Objet : BRUXELLES. Place De Brouckère, 2-4, 12-30, 40-50, rue des Augustins, 1-11, rue des Hirondelles, 2-16, rue de Laeken, 35-39.

Demande de permis portant sur la démolition d'immeubles de bureaux et de commerces, construction d'un complexe d'habitations et de bureaux, avec hôtel et parkings souterrains.

Avis de la CRMS

Plan d'implantation, localisation des bâtiments (extr. du rapport d'incidences accompagnant la demande)

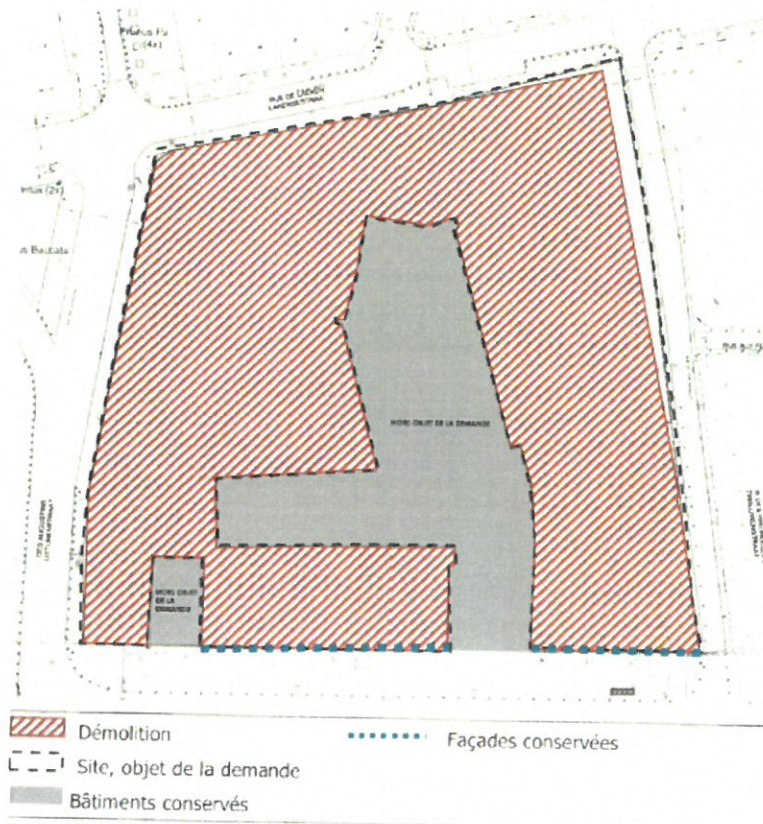
La demande consiste en la construction de 182 logements (**B, C, D, E, F, H, I, K**), la construction d'un immeuble de 129 kots pour étudiants et 1 logement pour le concierge (**G**), la construction de bureaux (**A**), la construction d'un hôtel de 145 chambres (**J**), l'aménagement de surfaces commerciales (**rez-de-chaussée des A, B, C, D, E, F, H, I et J**), l'aménagement d'un parking souterrain (pour 201 voitures et 23 motos) sur 2 niveaux (le R-3 existant sera remblayé), ainsi que des emplacements vélos, et enfin l'aménagement de l'intérieur de l'îlot et sa verdurisation, (dont celle des façades du cinéma en intérieur d'îlot).

Concernant les démolitions-reconstructions, les travaux suivants sont prévus :

- pour la place De Brouckère :
 - conservation des façades des immeubles n^{os} 12 à 46, avec démolition des intérieurs et des toitures, le remplacement des châssis par des châssis en aluminium profilé thermolaqué, le réaménagement des rez commerciaux (avec le respect de la trame parcellaire existante et l'adaptation de l'élévation),
 - adaptation de la toiture du n^o48 en toiture mansardée sur 2 niveaux pour harmoniser son gabarit avec ceux des immeubles voisins,

- construction, en retrait de l'alignement à rue, d'un volume contemporain en toiture pour y abriter notamment le restaurant de l'hôtel, une terrasse, des chambres et divers locaux,
- pour le reste de l'îlot : démolition de l'ensemble des immeubles d'Assubel (construits entre 1952 et 1979 et représentatifs d'une architecture de bureaux) au profit d'une morphologie d'îlot privilégiant une mixité fonctionnelle et des percées visuelles.

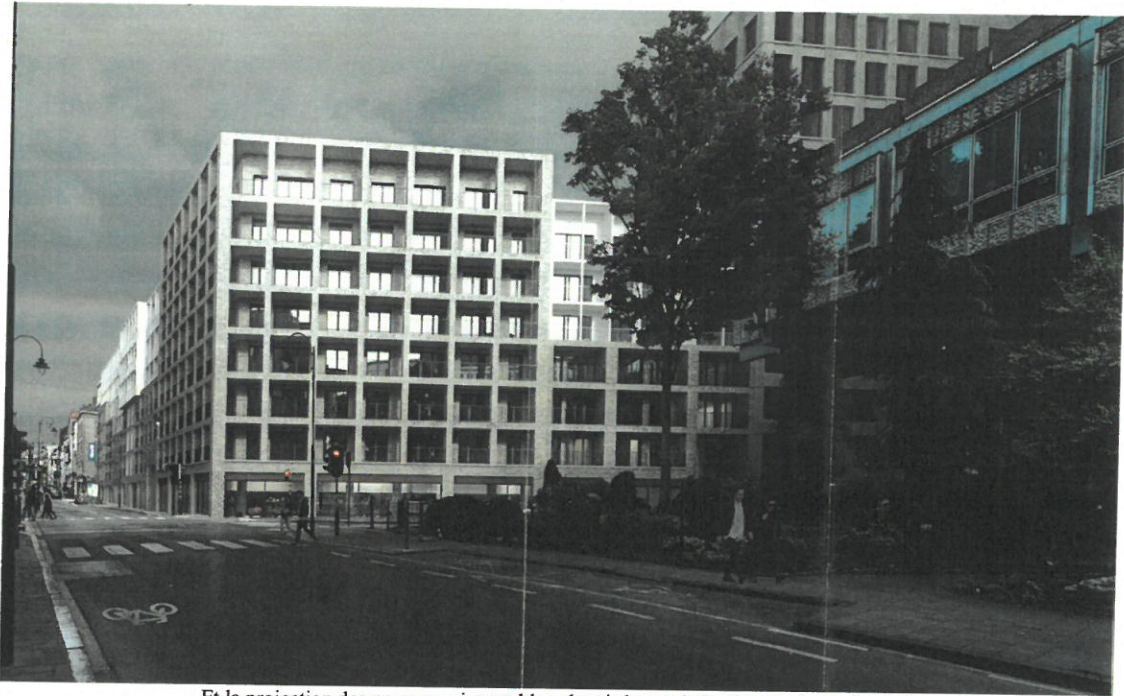
- La CRMS demande de garder le bâtiment d'angle de la rue de Laeken, 35 (se prolongeant aussi rue des Augustins, 3, 5 à 11), repris à l'Inventaire, du fait de ses qualités intrinsèques et des perspectives qu'il offre dans le paysage urbain. La réalisation du projet sur cet angle serait

ici particulièrement dommageable pour ce bâti d'après-guerre qui présente un très bel intérêt patrimonial.
